Datum 24 januari 2025
Betreft Voorhang ontwerpbesluit tot wijziging Besluit kwaliteit
leefomgeving en Omgevingsbesluit

tot wijziging van het Besluit kwaliteit leefomgeving en het Omgevingsbesluit in verband met wijzigingen van de veiligheidsnormen van primaire waterkeringen, nieuwe primaire waterkeringen en het schrappen van de primaire waterkering Roggebotsluis

Nota van Toelichting

1. Kaart A.1. Kaart Noord-Nederland wordt vervangen door onderstaande kaart.

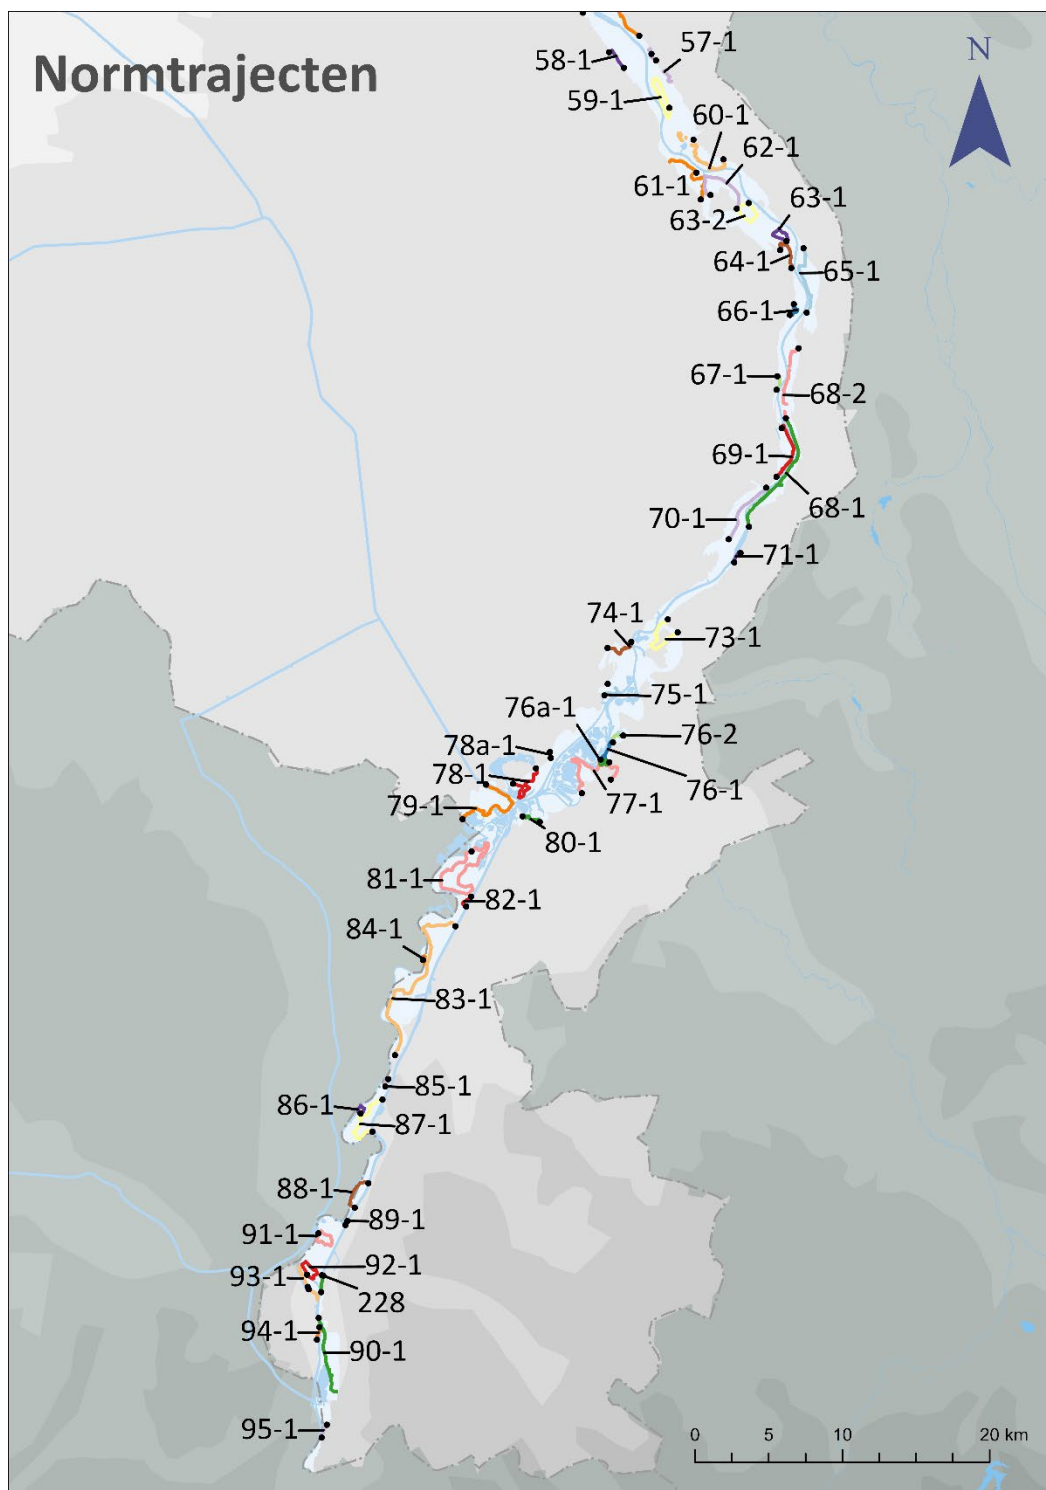
13a-1 IJburg. Wijziging Bijlage II, onderdeel A.

Inmiddels is Centrumeiland inclusief primaire waterkeringen gereed en zijn alle benodigde publiekrechtelijke besluiten genomen. Om de nieuwe waterkering in Bijlage II, onderdeel A, Bkl op te nemen is een wijziging van de Landkaart A.1. Noord-Nederland bij dit besluit doorgevoerd. Strandeiland en Buiteneiland zijn nog in uitvoering. Deze eilanden worden aan Landkaart A.1. Noord-Nederland toegevoegd na gereedkomen van de primaire waterkeringen van beide eilanden.

44-2 Zeeburgereiland. Wijziging Bijlage II, onderdeel A.

Het Zeeburgereiland is bestaand gebied dat getransformeerd wordt van een stadsrand naar een stadswijk met uiteindelijk ca. 12.000 woningen. Om voldoende veiligheid te garanderen voor de inwoners is in 2011 door de Minister van Infrastructuur en Waterstaat ingestemd met het verleggen van de primaire waterkering rondom het Zeeburgereiland. Buitendijks gebied wordt daarmee binnendijks. De waterkering is inmiddels gereed, alle benodigde publiekrechtelijke besluiten zijn genomen. Om de nieuwe waterkering in Bijlage II, onderdeel A, Bkl op te nemen is een wijziging van de Landkaart A.1. Noord-Nederland bij dit besluit doorgevoerd.

226 Roggebotsluis. Bijlage II onderdeel A en onderdeel B.

Deze primaire waterkering is komen te vervallen. Deze is in Bijlage II, onderdeel A, Bkl, uit de Landkaart A.1 Noord-Nederland gehaald (zie onderdeel C). Alle benodigde publiekrechtelijke besluiten zijn genomen.

A.4. Kaart Limburg

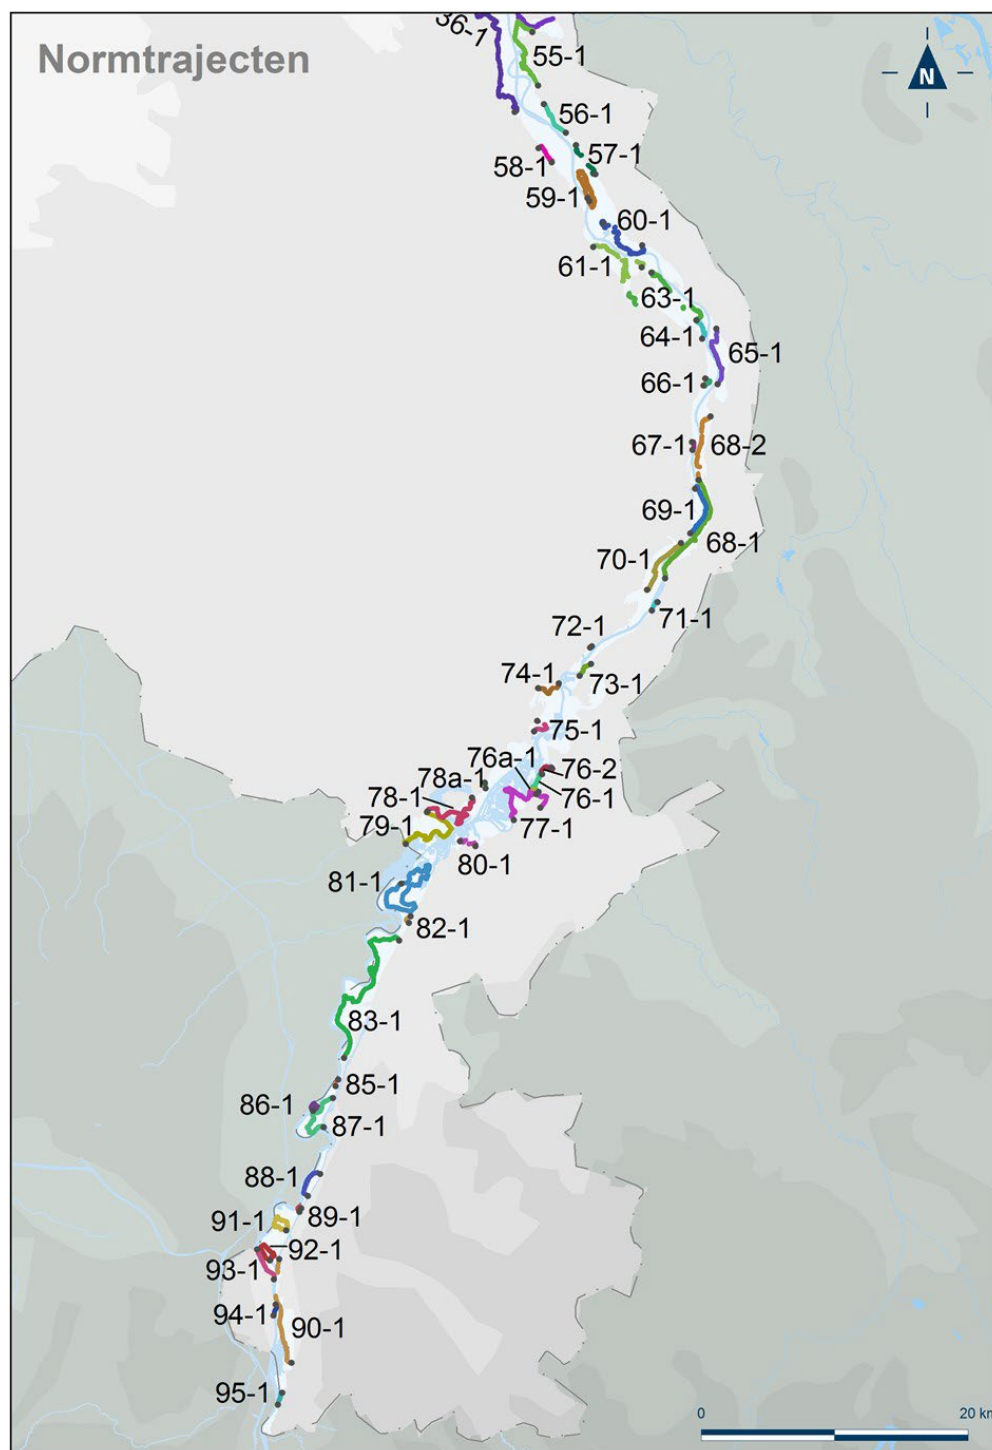
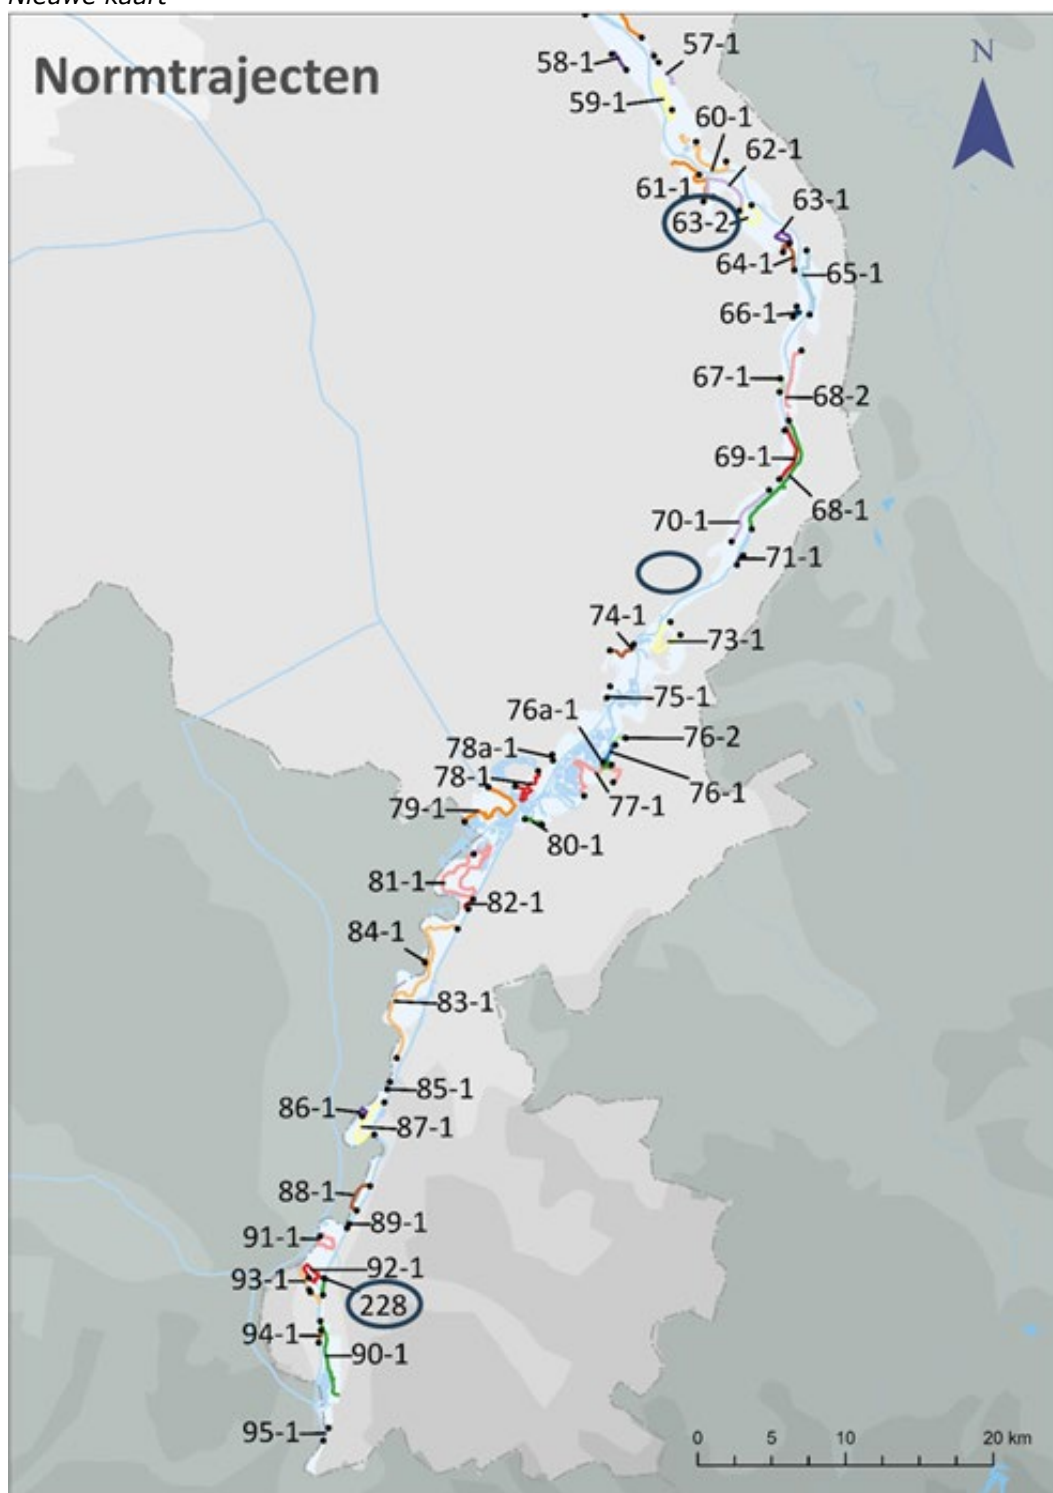
Kaart A.4. Kaart Limburg

72-1 Kessel. Wijziging Bijlage II onderdeel A en onderdeel B.

Dit dijktraject is komen te vervallen. Deze is in Bijlage II, onderdeel A, Bkl, uit de Landkaart A.4 Limburg gehaald (zie onderdeel C). Alle benodigde publiekrechtelijke besluiten zijn genomen.

228 *Limmel. Bijlage II onderdeel A en onderdeel B.*

Dit dijktraject is in Bijlage II, onderdeel A, Bkl, aan de Landkaart A.4 Limburg toegevoegd (zie onderdeel C).

63-2 Boltweg. Wijziging Bijlage II onderdeel A en onderdeel B.

Dit dijktraject is in Bijlage II, onderdeel A, Bkl, aan de Landkaart A.4 Limburg toegevoegd (zie onderdeel C).

Als gevolg van de uitgevoerde gebiedsontwikkeling Ooijen-Wanssum is dijktraject 63-2, Boltweg, ontstaan. Landkaart A.4 Limburg in Bijlage II, onderdeel A, is bij dit besluit gewijzigd. Aan Bijlage II, onderdeel B, Bkl de tabel met omgevingswaarden en andere parameters voor signalering veiligheid primaire waterkeringen, is bij dit besluit regel 63-2 toegevoegd, met in kolom 1 de waarde 1:100 en in kolom 6 de waarde 1:300.

Hierdoor voorziet dit besluit in een wijziging van Bijlage II, onderdeel A, Bkl; het dijktraject staat niet langer op Landkaart A.4 Limburg. Ook vervalt regel 72-1 uit Bijlage II, onderdeel B, de tabel met omgevingswaarden en andere parameters voor signalering van de veiligheid van de primaire waterkeringen.

Dijktraject 228, sluizencomplex Limmel, is in beheer bij Rijkswaterstaat en vanwege een omissie in 2019 alsnog toegevoegd aan de Waterwet. Het dijktraject ontbrak echter nog in het Bkl. Dit besluit voegt daarom dit dijktraject toe in Bijlage II, onderdeel A, Bkl, aan de Landkaart A.4 Limburg toe. Dit besluit voegt daarnaast aan Bijlage II, onderdeel B, Bkl (de tabel met omgevingswaarden en andere parameters voor signalering veiligheid primaire waterkeringen) regel 228 toe, met in kolom 2 de waarde 1:1.000 en in kolom 7 de waarde 1:3.000.
